「東成区第464号線歩道改良工事」

- ・設計図書等の一部に表記誤りがありました。下記正誤表をご確認ください。

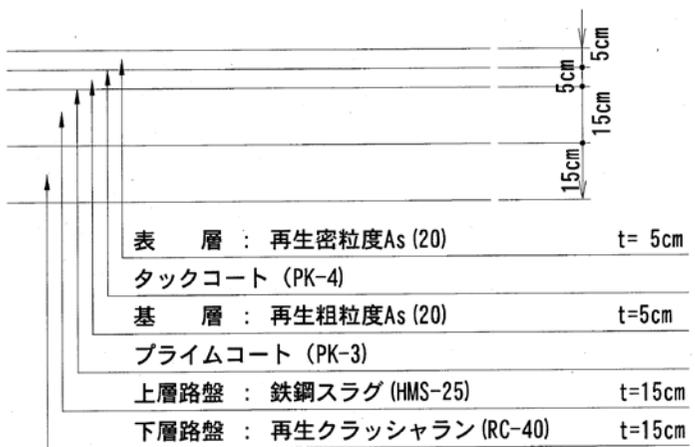
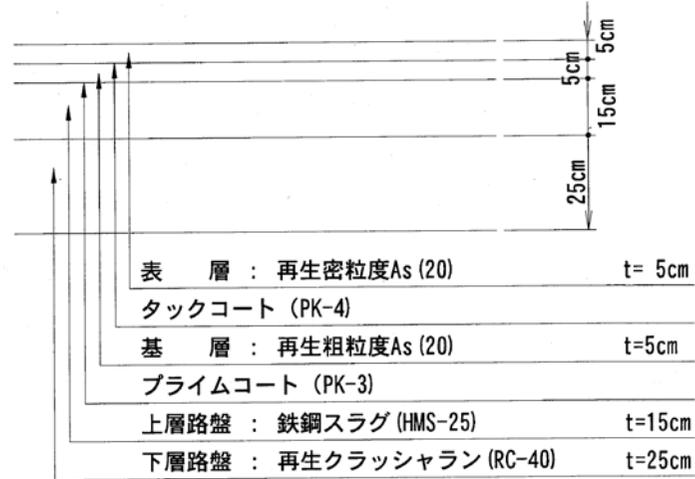
訂正箇所	誤	正
<p>図面 舗装構造図</p>	<p>①車道部 急速打換（全層打換N5） 表層：再生密粒度アスファルト（20）</p>  <p>表 層 : 再生密粒度As (20) t= 5cm タックコート (PK-4) 基 層 : 再生粗粒度As (20) t=5cm プライムコート (PK-3) 上層路盤 : 鉄鋼スラグ (HMS-25) t=15cm 下層路盤 : 再生クラッシャーラン (RC-40) t=15cm</p>	<p>①車道部 急速打換（全層打換N5） 表層：再生密粒度アスファルト（20）</p>  <p>表 層 : 再生密粒度As (20) t= 5cm タックコート (PK-4) 基 層 : 再生粗粒度As (20) t=5cm プライムコート (PK-3) 上層路盤 : 鉄鋼スラグ (HMS-25) t=15cm 下層路盤 : 再生クラッシャーラン (RC-40) t=25cm</p>
